改善箇所説明図

また、点検整備記録簿の該当欄に「日付、走行距離、ワークショップスタンプと担当者名、リコール：外-2962 樹脂製フェンダーカバーの改修」と記入する。

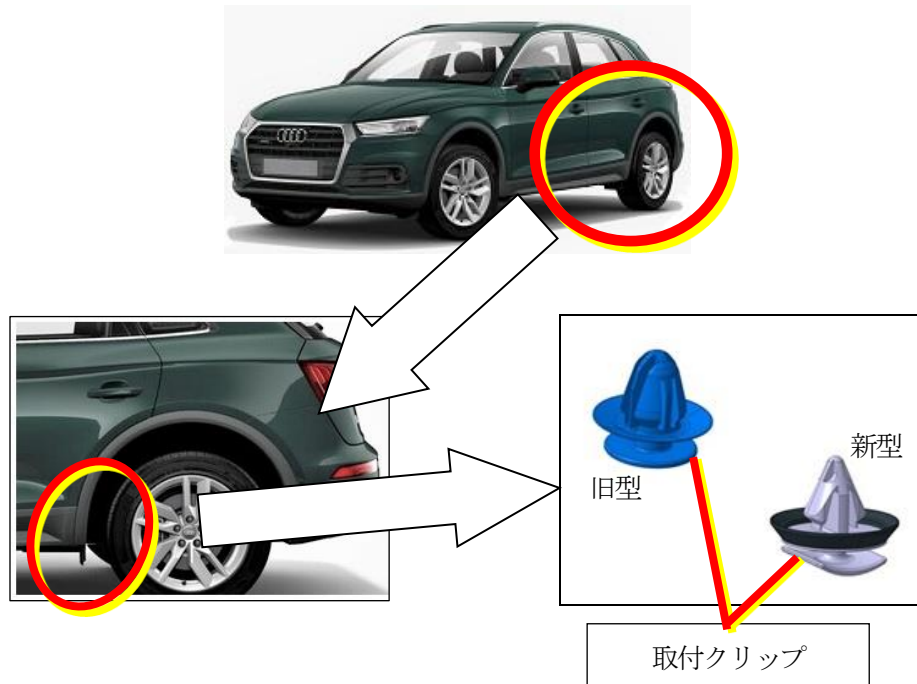
基準不適合発生箇所

後部フェンダー内側の樹脂製カバーにおいて、取付クリップの形状が不適切なため、走行振動等により取付クリップが緩むことがある。そのため、当該クリップが外れ、最悪の場合、走行中に当該樹脂製カバーが脱落するおそれがある。

改善の内容

全車両、取付クリップを対策品に交換する。
